Come da richiesta telefonica pervenuta nella giornata di ieri si invia, con la presente, la terza di 5tranche coi file in formato PDF (per questioni di capacità del sistema di invio) contenenti le osservazioni di cui all'oggetto, peraltro già inoltrati con precedente nota PEC prot. n. 15205 del 07.08.2018 maritenuti, da codesta Direzione, non leggibili e/o utilizzabili in quanto contenuti su link google drive.

**TRATTA AV/AC VERONA-PADOVA, SUB TRATTA VICENZA-PADOVA
TRATTO DA VICENZA A GRISIGNANO
OSSERVAZIONI ALLA STUDIO DI FATTIBILITÀ DEL 17.12.2014.**

INFRASTRUTTURE FERROVIARIE STRATEGICHE
Legge Obiettivo 443/01
TRATTA AV/AC VERONA PADOVA
SUB LOTTO VICENZA GRISIGNANO

OSSERVAZIONI ALLO
STUDIO DI FATTIBILITA'

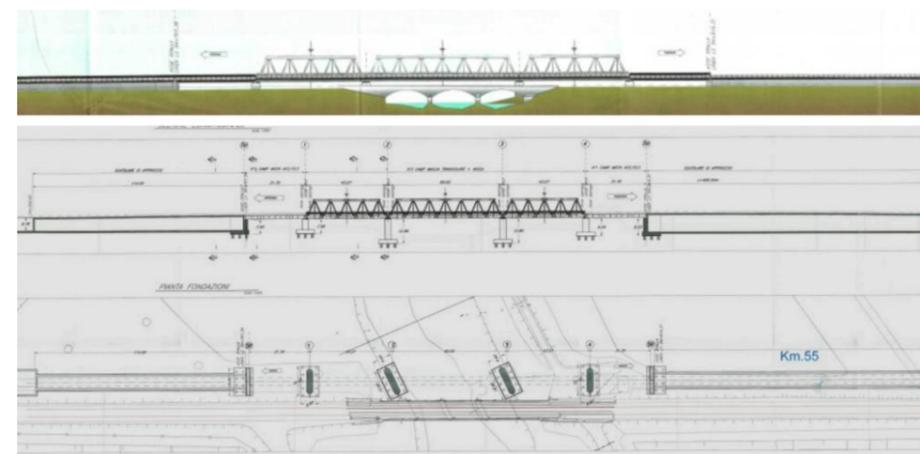
Preso atto che la velocità di progetto è pari a 160 Km/h sia per la LS sia per la AV/AC (cfr. CAP 5 della Relazione Generale), il tracciato – all'altezza del confine comunale di Vicenza - potrebbe, per effetto della nuova realizzazione della linea storica a Nord, essere ulteriormente spostato verso nord in quanto si è in aperta campagna e non vi sarebbero particolari interferenze a riguardo. In tale modo dal sotto attraversamento verso Vicenza il tracciato risulterebbe più regolare.

Per effetto di tale ipotesi di spostamento a nord si avrebbero ripercussioni favorevoli anche in direzione Padova poiché si eviterebbero probabilmente i due flessi posti alla PK 56+000 con un più razionale passaggio in corrispondenza della stazione/fermata di Lerino. Superata detta fermata il tracciato potrà essere rivisto, sulla scorta di altre osservazioni che potrebbero pervenire dai comuni limitrofi (Grumolo delle Abbadesse e Grisignano di Zocco).

Per effetto di tali suggerimenti potrebbero essere riviste in diminuzione le demolizioni sopra riportate con conseguente riduzione dei costi di esproprio.

Sezioni previste dallo studio di fattibilità

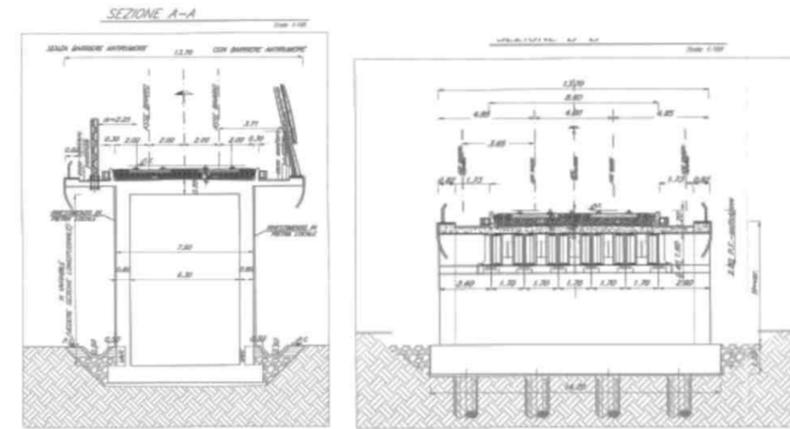
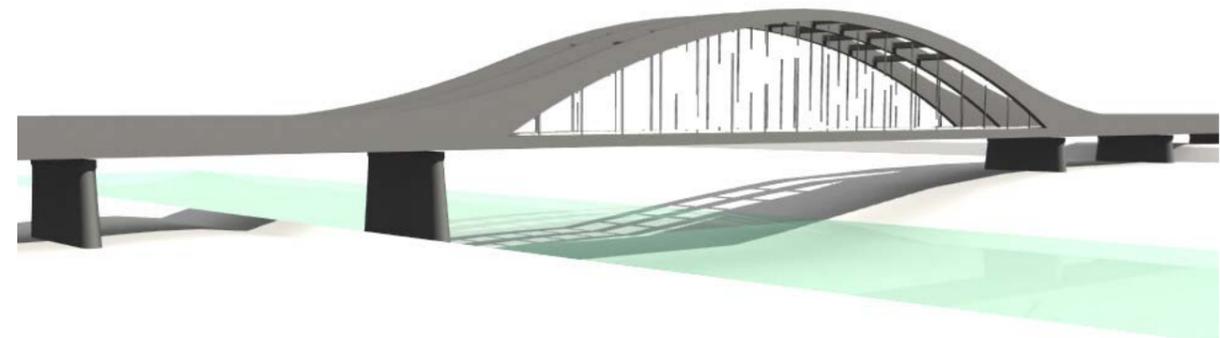
Da quanto è emerso dall'esame dello Studio di Fattibilità, per il nuovo ponte sul Tesina si prevede che il piano del ferro sia + 4.50 metri rispetto al piano del ferro attuale, per la soluzione del problema idraulico di passaggio sul fiume stesso. Appare pertanto poco congruente il mantenimento del ponte attuale in muratura, anche per il fatto che nella relazione generale gli stessi progettisti indicano "...fatta salva l'idoneità statica del manufatto...". Qualora fosse accertato che il manufatto esistente sia da consolidare e/o rinforzare è plausibile, giocoforza, che i ponti da realizzarsi siano due, quello della nuova linea storica e quello della linea AV/AC. La tipologia di ponte prevista dallo studio è, a nostro avviso, molto impattante rispetto al contesto urbano esistente e sarebbe auspicabile l'adozione di soluzioni architettonicamente più compatibili con il territorio. Inoltre, l'inserimento di pile in alveo, in un

contesto critico quale è il fiume Tesina, a meno di rassicurazioni idrauliche opportune per effetto del potenziale innalzamento del flusso idraulico a monte, sarebbe da sostituire con soluzioni mono-campata o con

assenza di pile in alveo. I due scatolari di approccio previsti, a meno di giustificazioni tecniche, non si possono assolutamente accettare vista l'altezza fuori terra stimata di tali opere pari a circa 10 metri rispetto al piano campagna attuale a cui si devono aggiungere le altezze delle barriere fonoassorbenti previste (5 metri ulteriori) per un totale ipotetico di +15 metri circa rispetto al piano campagna attuale.

che potrebbe essere presa in considerazione una soluzione che valorizzi l'ambito nel quale andrà ad inserirsi conciliando quindi la dovuta funzionalità tecnica con la tipologia architettonica. Tale soluzione potrebbe essere quella di un ponte in acciaio ad arco a via inferiore con due viadottini di approdo, ad ovest (per risolvere l'interferenza con la roggia Caveggiara) e ad est (per risolvere l'interferenza con Via del Sottopasso).

- la quota dell'intradosso viene mantenuta uguale e/o minore a quella dello Studio di Fattibilità (abbassandola il più possibile compatibilmente alla quota idraulica sugli argini del Tesina);
- il piano del ferro viene abbassato di circa 1,60 metri rispetto a quella dello Studio di Fattibilità;
- l'assenza di pile in alveo;
- le spalle esterne rispetto a quelle del ponte esistente (maggiore luce della campata centrale)
- l'eliminazione degli scatolari di approccio sostituiti da un viadotto con struttura in acciaio.

La soluzione proposta, in figura, permette di uniformare le forme e le caratteristiche (sia architettoniche sia ambientali) tra l'esistente ed il futuro progetto e garantire una migliore altimetria di tracciato maggiormente compatibile con il sotto attraversamento con la A31 (minore pendenza).

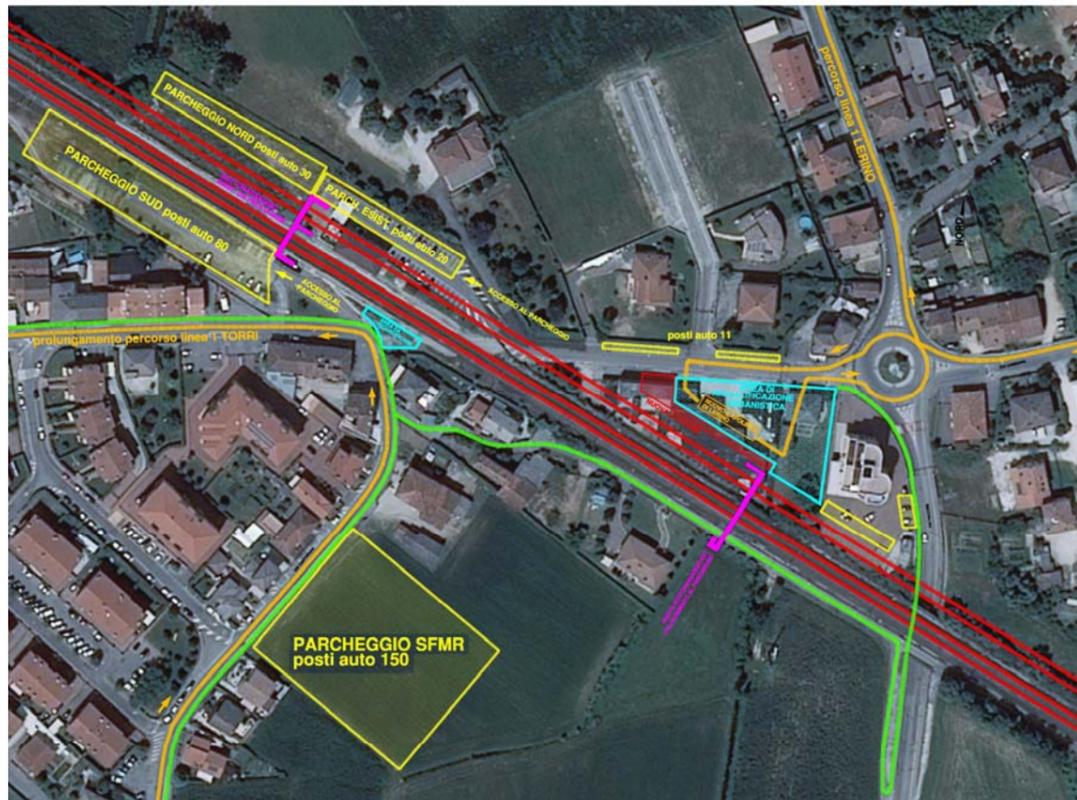
La stazione/fermata di Lerino è fortemente coinvolta nelle lavorazioni di adeguamento, lo Studio di Fattibilità presentato non le affronta in maniera dettagliata prova ne sia il mancato disegno della sezione n. 22 proprio in corrispondenza della zona interessata.

Dallo studio di Fattibilità si evince solamente che la LS rimane in sede attuale mentre vi sarà una traslazione a sud della linea AV/AC con conseguente demolizione di alcuni fabbricati, compreso quello d'angolo tra le vie Cantarana e Camisana; inoltre viene completamente compromessa l'attuale pista ciclopedonale promiscua alle pertinenze prospicienti la stessa. La soluzione pertanto occlude l'unico passaggio esistente di collegamento nord-sud ciclopedonale. La traslazione a sud della linea AV/AC riduce inoltre drasticamente le possibilità di parcheggio di sosta prolungata con intasamento del limitrofo quartiere. Infine, la presenza del "muro di sostegno" e delle relative barriere compromettono tutta l'area. Lo Studio di Fattibilità prevede la completa demolizione dell'attuale Stazione di Lerino e il fabbricato produttivo lungo via Camisana (proprietà Zoppelletto) a nord.

Sempre con riferimento a quanto evidenziato in precedenza, per quanto riguarda la stazione di Lerino, si potrebbe pensare ad uno spostamento ad est della stazione/fermata in prossimità dell'attuale sedime dell'edificio già previsto in demolizione (proprietà Zoppelletto) al fine di recuperare ulteriori posti auto a nord e permettere una più razionale intermodalità con le attuali linee autoferrotranviarie di superficie. Visto l'elevato traffico passeggeri che quotidianamente utilizza la stazione/fermata, viene già richiesto che durante le fasi di potenziamento siano analizzate tutte le possibili interferenze tali da garantire in ogni condizione l'esercizio della stessa. Per effetto dell'adeguamento della fermata agli standard ferroviari, un unico passaggio di collegamento fra le banchine sembrerebbe insufficiente per cui si chiede che venga realizzato almeno un altro sottopassaggio (da standard ferroviario le banchine dovrebbero essere adeguate

a 250 metri). Come previsto nel progetto preliminare S.F.M.R. e già individuato dagli gli strumenti urbanistici vigenti (P.A.T.) vi è la possibilità di ampliare l'offerta di sosta prolungata a sud con realizzazione di un parcheggio lungo via Cantarana in prossimità di un esistente fermata del sistema autoferrotranviario di superficie. Inoltre, l'attuale parcheggio a sud (attualmente in comodato d'uso gratuito al Comune di Torri di Quartesolo) potrebbe essere riqualificato e ampliato fino all'attuale sottostazione, mentre il parcheggio a nord (anch'esso in comodato gratuito al Comune di Torri di Quartesolo, potrebbe essere ampliato fino alla roggia Tesinella).

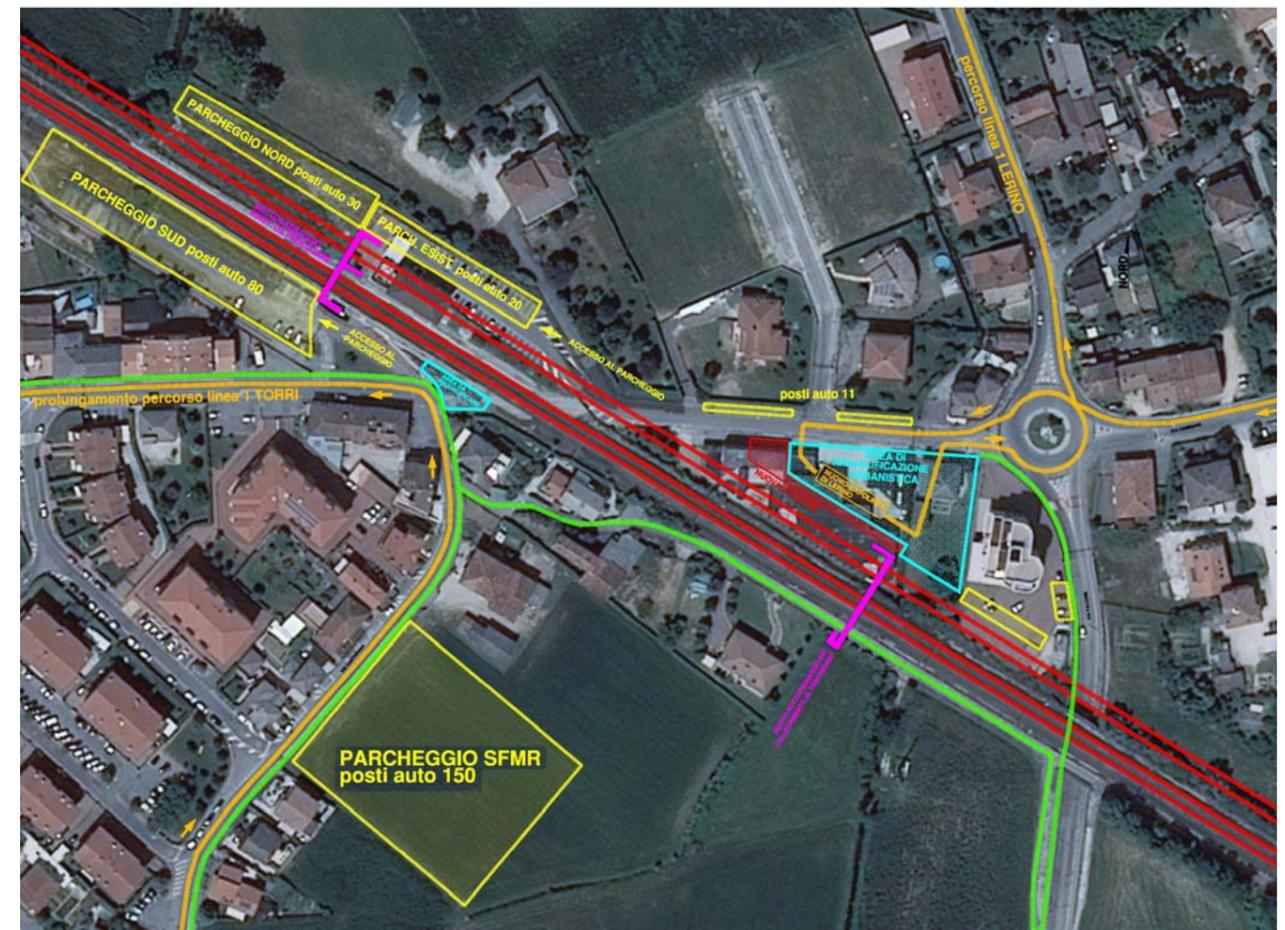
Tale soluzione è quella di un ponte in acciaio ad arco a via inferiore le cui caratteristiche geometriche più importanti sono:

- La quota dell'intradosso viene mantenuta uguale a quella dello Studio di fattibilità
- Il piano del ferro viene abbassato di circa 1,60 metri
- L'assenza di pile in alveo (con campata unica sul fiume Tesina)
- Le spalle esterne rispetto a quelle del ponte esistente
- L'eliminazione degli scatolari di approccio sostituiti da un viadotto

Il confronto tra questa struttura e quella esistente è evidenziato nella tavola allegata che rileva l'ideale continuità tra le due opere caratterizzate entrambe dalla forma ad arco. L'impatto visivo è sicuramente più armonioso e permette quindi una percezione positiva della nuova opera.

Vale inoltre sottolineare che la quota inferiore del piano del ferro ha conseguenze anche sul resto del tracciato, in particolare:

- La pendenza della livelletta che congiunge il nuovo ponte sul Tesina al sottopassaggio dell'autostrada Valdastico sarà meno accentuata;
- La costruzione di due viadottini d'approccio in sostituzione degli scatolari previsti nello Studio di Fattibilità, oltre ad un minore impatto ambientale vista la loro "trasparenza", permette di risolvere alcuni problemi di interferenza. In particolare il passaggio sulla roggia Caveggiara.
